Controlebezoek - Periodiek [Hfst 6.5]

Verslagnummer:
 21/20022026/56265/64988/2

Inspectie adres: Londerzeelseweg 96, 1880
 Kapelle-op-den-Bos (België)
 Type: Controlebezoek - Periodiek [Hfst 6.5]

Afwijking: Huishoudelijke installatie oud AREI
 [Afd 8.2.2]

Eendraadschema en situatieplan

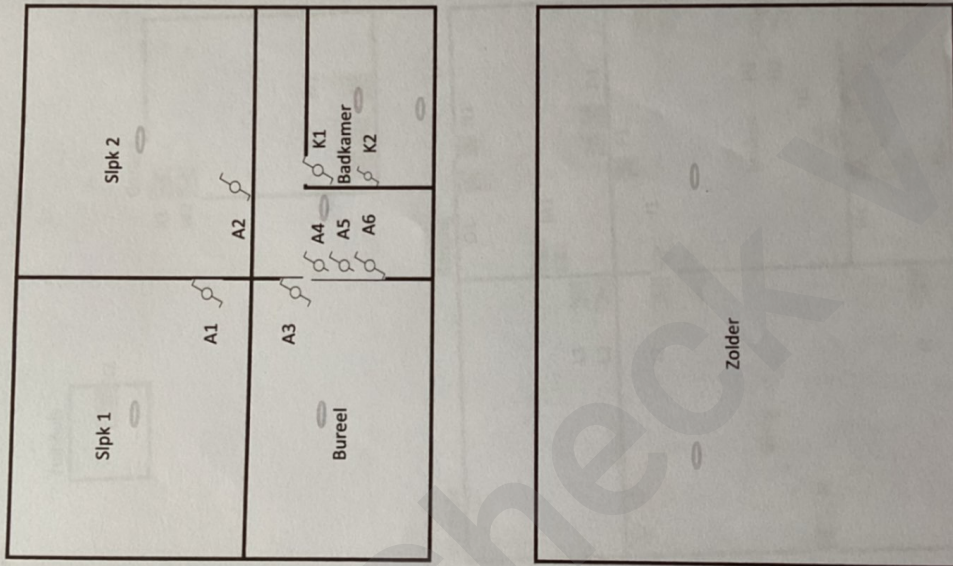
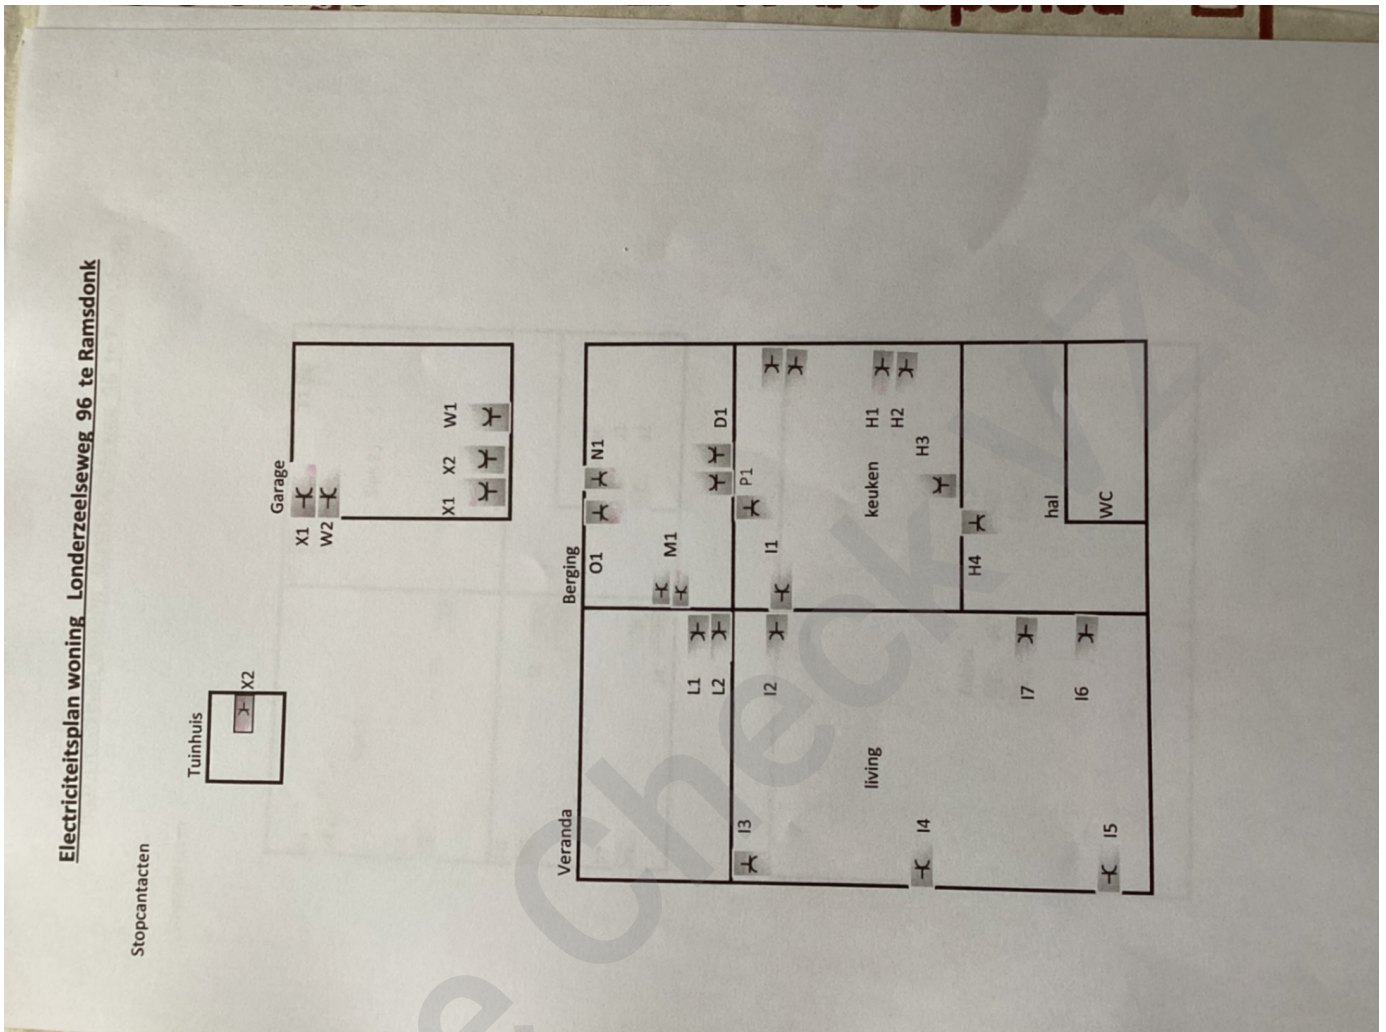
- De aarding van de stopcontacten zijn niet aangesloten op de aardingsgeleider. - oAfd 5.3.5.2.b
- Extra opmerking: Oa keuken
- Het eendraadschema en situatieplan zijn niet aanwezig. - oAfd 3.1.2.1

- Extra opmerking: Eendraadsschema
- Het ééndraadsschema en/of het situatieplan werden niet opgesteld met de correcte symbolen en notities. - Afd 2.13.; Afd 3.1.2
